Oggetto: **[ID: 8512]** Progetto di un impianto agro-fotovoltaico, costituito dall'integrazione tra un impianto fotovoltaico e un impianto olivicolo intensivo, della potenza complessiva pari a 46,60 MW e delle relative opere di connessione alla RTN, da realizzarsi nei Comuni di Nardò, nella provincia di Lecce.

Proponente: Società Agricola Solarpower S.r.l.

Parere tecnico istruttorio della Soprintendenza Speciale per il PNRR.

Recinzione della pista della Porsche Engineering Technical Center di Nardò

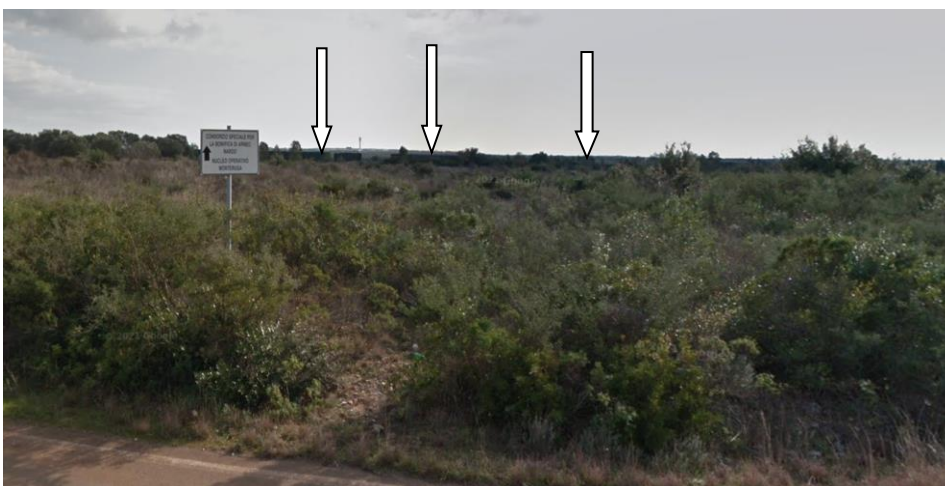
Inoltre, con riferimento al contesto interessato dall'impianto, il Campo indicato con la lettera B, di maggiori dimensioni in termini di sistema modulo/impianto olivicolo si trova immediatamente a ridosso del circuito della pista della Porsche Engineering Technical Center di Nardò che, nel contesto territoriale già rappresenta una forte cesura nel paesaggio: il muro di recinzione della pista infatti segna il territorio con una barriera opaca in cemento, sia lato mare che lato monte e, nel caso in esame invece, l'intervento proposto potrebbe contribuire ad attenuare l'impatto della recinzione del circuito attraverso l'alternanza della piantumazione e della interposizione dei moduli agrivoltaici, unitamente alla messa a dimora delle opere di mitigazione, contribuendo a parere della Scrivente, ad operare un ricucitura del contesto agricolo.

La reintroduzione della coltura dell'ulivo, seppur a carattere intensivo, unita alla ripiantumazione delle specie mediterranee proposte (tra l'altro già presenti nell'area) potrebbe contribuire alla rivitalizzazione di questa area sottoutilizzata promuovendo il riuso del suolo a vocazione agricola e la mediazione con la interposizione dei moduli di impianto fotovoltaico, sufficientemente integrati nell'orditura culturale.

Fig 1. Immagine estratta dall'elab. Relazione Paesaggistica – schema d'impianto e localizzazione intervento

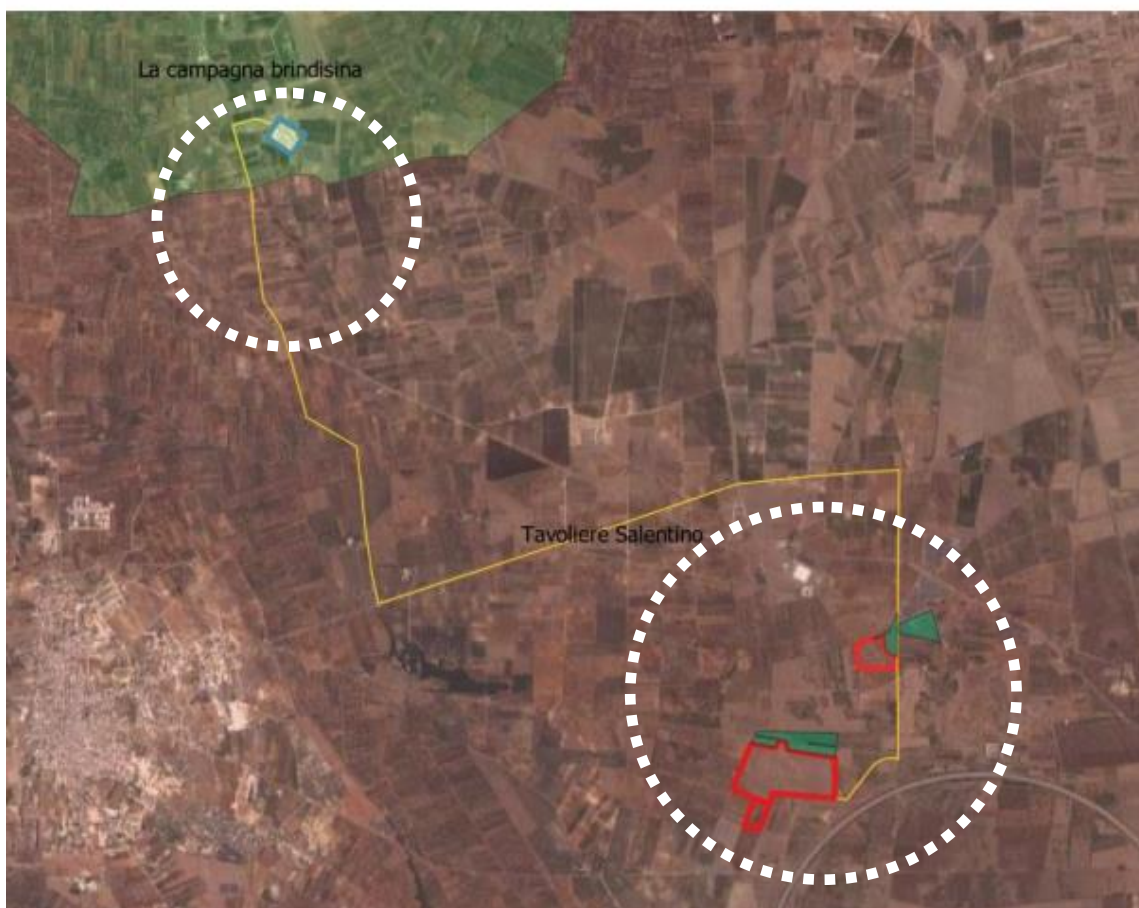
Il Progetto prevede anche un intervento di mitigazione a verde con la realizzazione di una quinta arborea arbustiva posta lungo tutto il lato esterno della recinzione, questa imiterà un'area di macchia mediterranea

spontanea funzionale alla mitigazione dell'impatto visivo evitando fenomeni di ombreggiamento nel campo fotovoltaico.

- 1) Siano distanziate maggiormente le stringhe dei pannelli fotovoltaici tra di loro di almeno 1,00 m (passo tra le stringhe di 9.10 m anziché 8.10 m) al fine di ottenere un maggiore diradamento dei pannelli e conseguentemente una maggiore integrazione dell'intervento con il contesto paesaggistico nonché un migliore inserimento del progetto culturale.
Tale riduzione è finalizzata inoltre ad una maggiore salvaguardia del suolo agricolo e del suo uso nel tempo e a tutelare i caratteri identitari dell'ambito paesaggistico, pur integrato con l'impianto FER in oggetto.

Fig. 2: Individuazione aree di Rinaturalizzazione (estratta dallo Studio di impatto ambientale _SNT)

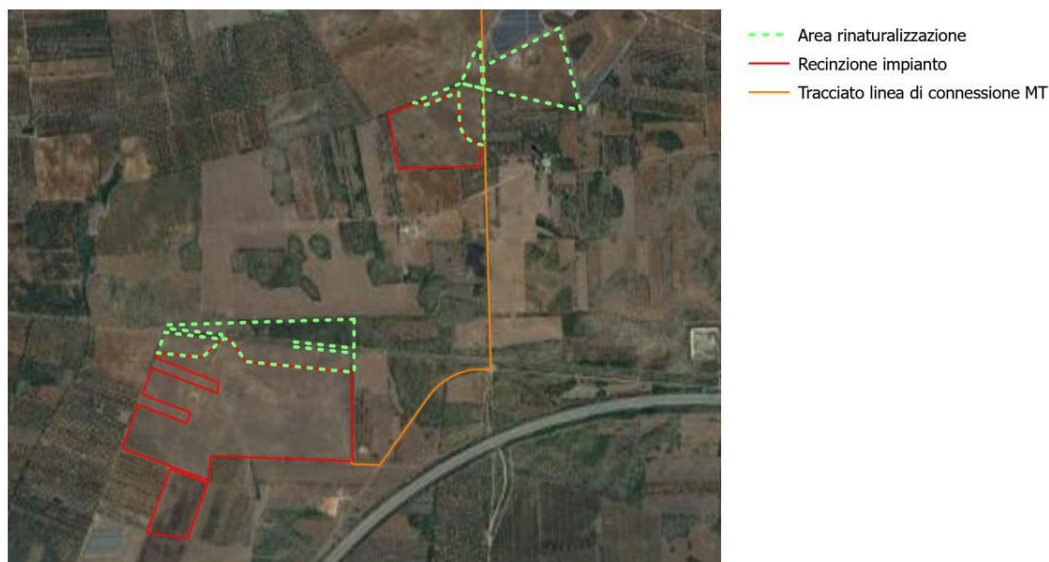
Oltre alle aree destinate all'installazione dell'impianto, l'intervento si sviluppa su due ulteriori aree (in verde nell'immagine sopra riportata) entrambe nella disponibilità del proponente con una superficie di circa 11 Ha ognuna nella quale verranno realizzati degli interventi di rinaturalizzazione.

- 2) Sia redatto un progetto paesaggistico dettagliato delle mitigazioni nelle aree intorno al perimetro dell'intervento e delle compensazioni al fine di valutare e calibrare la scelta delle essenze e le collocazioni delle piantumazioni o di altri eventuali elementi mitigatori. Tale progetto paesaggistico dovrà essere comprensivo di fotoinserti realistici in particolare dai punti di vista più significativi della fruizione visiva e lungo le vie di maggiore percorrenza.
